Protokoll vom 28.11.2017

**Abschlusspräsentation und Bürger*innenvotum
im Rahmen des Workshopverfahrens
„Spreehafenviertel – neue urbane Nachbarschaften“**

COBE Berlin und felixx

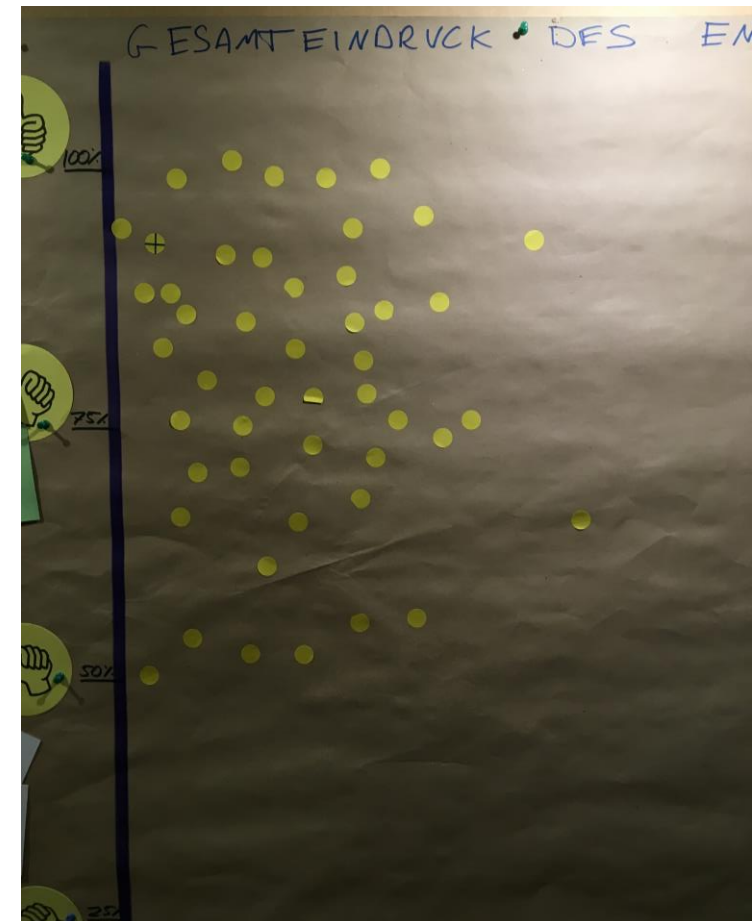
Der **Erhalt von Waldflächen** und die **Grünraumplanung am Kanal** mit vielen öffentlichen Flächen werden als Qualität gewertet, aber auch angemerkt, dass das vorhandene Grün dort im heutigen Zustand nicht einladend sei. Kreative Ideen wie das Baumhaus werden positiv bewertet.

Die **Plaza am Wasser** wird hingegen als Unterbrechung gesehen und an der Straße als zu unattraktiv bewertet. Außerdem wird vermutet, dass betonierte Orte zum Verweilen vor allem Jugendliche und „Problemgruppen“ anziehen und somit zu (Lärm-)Konflikten führen.

Die Planung der **Tennisplätze** wird als nicht ausgereift bewertet; es gebe zu wenige Stellplätze und die vorgesehene begleitende Grünfläche sei nicht einzuhalten.

Die Gestaltung des **Wohnens im Grünen**, die Integration des Regenwassermanagements mit Wadis und die grünen Dächer werden als gelungen betrachtet. Die **Bebauung** wird unterschiedlich bewertet: Von einigen Anwesenden als modern und lebendig, von anderen als zu kompakt, da mehr Wohnraum geschaffen wurde als gefordert. Insbesondere die **offenen Wohnhöfe** werden als positiv herausgehoben.

Der **Nutzungsmix** von Wohnen und Werkstätten wird positiv bewertet, es werden aber Zweifel an der Nachfrage nach Werkstätten geäußert. Der **Wohnweg** entlang der Innenseite der

nördlichen Gebäudefront wird durch seinen Doppelriegel als geeigneter Lärmschutz für das Quartier bewertet. Die Funktionalität des Wohnweges als Flaniermeile wird aber angezweifelt: Es fehle dafür die notwendige Nachfrage in Wilhelmsburg. Außerdem wird vermutet, dass dort ein Windkanal entstünde. Die hohe Bebauung dort wird als ungemütlich eingeschätzt.

Die Führung des **Radweges** (entlang des Grünbereichs am Kanal, getrennt vom Fußverkehr) wird überwiegend als Qualität des Quartiers gesehen, ebenso wie die hohe Anzahl von Rad- und Fußwegen.

Die **Autoverkehrsführung** im Quartier wird kritisch gesehen: Der Autoverkehr wird so nicht aus dem Gebiet heraus gehalten, es gibt die Befürchtung, dass durch die Bügelstraße zu viel Durchgangsverkehr entsteht.

Die **Parkplatzlösung** an den Sportplätzen wird positiv bewertet, nicht mehr benötigte Parkplätze können später umgenutzt werden.

Renner Hainke Wirth Zirn und G2 Landschaft

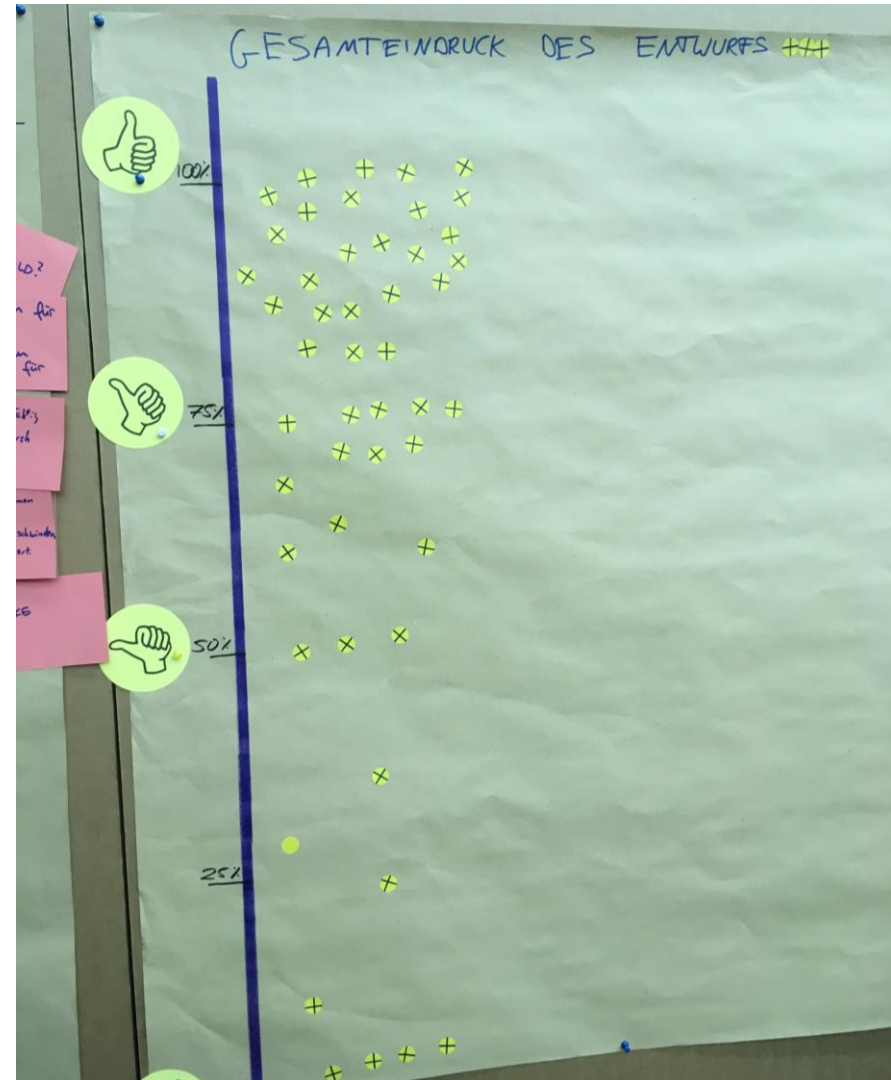
Der größtmögliche **Erhalt öffentlicher Grünflächen** mit kleinteiligem Zugang zum Wasser wird größtenteils als gut umgesetzt bewertet. Es gibt aber auch Stimmen, die Grünerhalt und Offenheit im Entwurf als zu gering bewerten. Die Organisation/Anordnung der **Höfe**, bzw. der **privaten und öffentlichen Bereiche** wird als gelungen betrachtet. Die Dimensionierung der Höfe wird unterschiedlich eingeschätzt.

Insbesondere die Gestaltung der beiden Quartiersplätze – ein von der Straße abgerückter Platz am Wasser im einen und ein Platz mit Wasser im anderen Quartier – findet viel Zustimmung.

Die Platzierung des **Jugendclubs** am östlichen Rand des Planungsgebiets wird unterschiedlich bewertet: Einige schätzen die Lage als zu abgeschieden ein, andere argumentieren, der Standort würde Konflikte (z.B. Lärm) vermeiden und durch das zukünftige Elbinselquartier entstünde trotzdem eine Anbindung.

Die **Trennung/Anordnung von Sport, Gewerbe und Wohnen** wird als Stärke gesehen: Das Quartier wird belebt, der **Schallschutz** durch die geschlossene Bebauung und die Grundrisse der Wohnungen als wirksam für das Quartier eingeschätzt. Es wird kritisch angemerkt, dass ein Schutz vor Sportlärm für das bestehende Reiherstiegviertel hingegen fehle.

Die **Gestaltung der Gebäude** (Offenheit, Klinkeroptik) wird überwiegend als Stärke bewertet, teilweise aber auch als zu kantig. Die **Höhe der Gebäude** wird unter dem

Gesichtspunkt der Aussicht Richtung Hafen positiv gesehen. Lob gibt es auch für die **Verbindung** zu den umliegenden Quartieren und die voneinander unabhängige Umsetzbarkeit der Teilquartiere (Ost- und Westhälfte).

Die Lösungen für **Parken** und **Besucherverkehre** halten diese gut aus dem Quartier heraus, was ebenso begrüßt wird, wie die Trennung des Anlieferverkehrs an der Harburger Chaussee. Die **Erschließungsstraße** im Quartier wird als zu groß angesehen.

Die Anknüpfung der **Radverkehrsinfrastruktur** an bestehende Verbindungen Richtung Elbtunnel mit Unterführung der Hafenrandstraße und die Anbindung Richtung Elbbrücken werden als Stärke bewertet. Kritisch wird angemerkt, dass keine Trennung von Rad- und Fußverkehr stattfindet.

Die Planung der **Bushaltestelle** in der Schlenzigstraße sowie die Berücksichtigung einer zukünftigen **U-Bahnstation** werden begrüßt. Uneinigkeit herrscht über die Notwendigkeit der zusätzlichen Haltestelle für die Linie 13.

BIWERMAU und WES

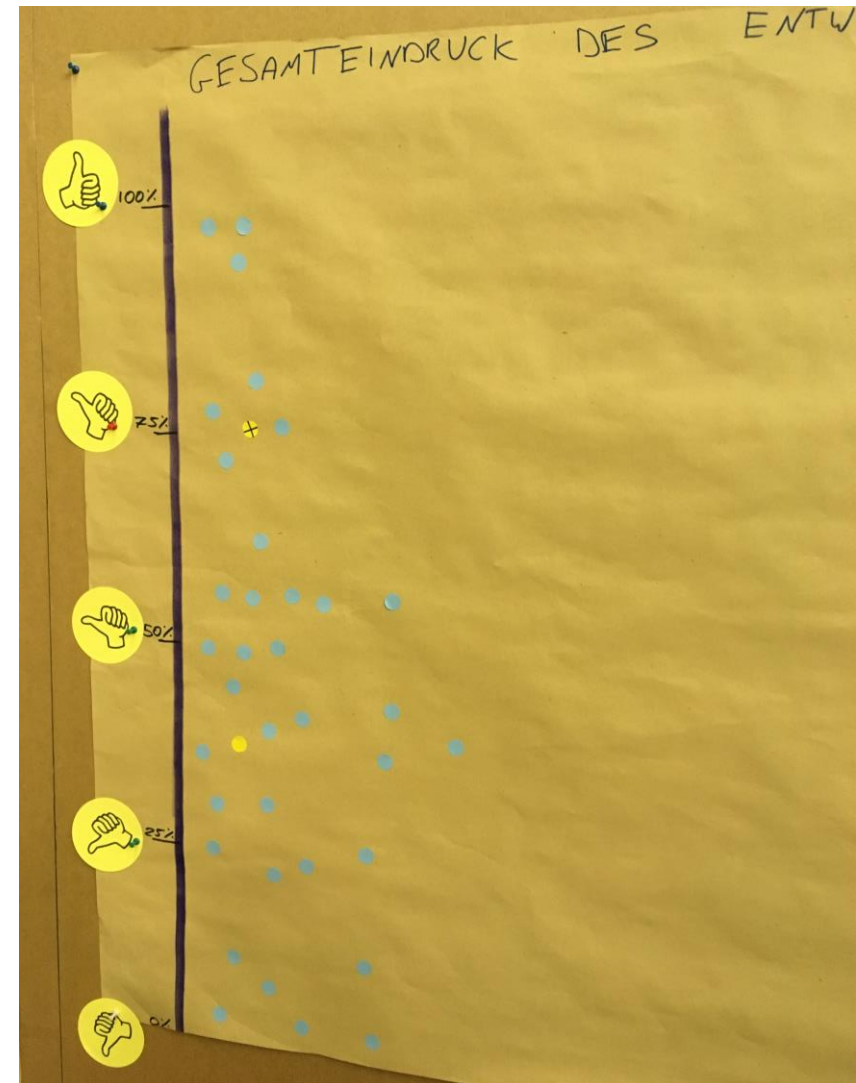
Insbesondere die stark durch die vorgesehene große **Blockrandbebauung beeinflusste Frei- und Grünraumgestaltung** trifft auf wenig Zuspruch bei den anwesenden Bürger*innen, vereinzelt wird die Öffnung zur Nachbarschaft aber als gelungen empfunden. Dabei wird der deutliche gestalterische Eingriff in den Naturraum kritisiert, der wenig zusammenhängenden Wald und „Idyll“ erhalte. Beispielhaft hierfür ist die Gestaltung des „Platz am Wasser“ der durch seine Lage an der Straße als ungeeigneter Begegnungsort bewertet wird.

Das damit zusammenhängende **Freiraumkonzept mit privaten und öffentlich zugänglichen Grünflächen** innerhalb der Höfe wird unterschiedlich gewertet. Hier wird die Gefahr gesehen, dass die öffentlichen Grünflächen in dieser Lage wenig einladend wirken und somit später von niemandem genutzt werden außer von den Bewohner*innen der umgebenden Häuser. Darum herrschen überwiegend Bedenken vor, dass der Entwurf nicht den Bürger*innenwunsch eines Quartiers umsetzt, in dem durch die Begegnung von „alt und neu“ ein Miteinander gefördert wird. Einige Anwesende betonen aber auch ihre prinzipielle Zustimmung zu Privatgärten. Es wird der Vorschlag geäußert diese bspw. auf die Dächer zu verlegen, damit der Freiraum im Quartier öffentlich zugänglich bleibt.

Die Integration nicht eingezäunter **Wettern** wird als Gefahr für spielende Kinder gewertet.

Bei der Einschätzung des **Gewerbekonzepts** gehen die Meinungen auffallend auseinander: Einerseits scheint durch die strikte Trennung von Gewerbe und Wohnen ein guter Ansatz gefunden zu sein, Gewerbeverkehr und Lärm vom Wohnen fernzuhalten. Andererseits wird in der Trennung aber auch die Gefahr gesehen, dass dem Quartier seine „Lebendigkeit“ genommen wird, wenn reine Wohnbereiche entstehen.

Es wird außerdem befürchtet, der Gewerbeverkehr könnte durch die **Anordnung von Gewerbe und Sportflächen** den Sportbetrieb stören.

Lob erhält der Entwurf für die **Radverkehrsführung**, insbesondere für die Unterführung zum Klütjenfelder Hauptdeich unter der Harburger Chaussee im Westen des Planungsgebiets.

Auch die **Parkplatzlösung** sowie die **Bushaltestelle** mit Überquerung für die neue Linie am Stenzelring werden begrüßt.
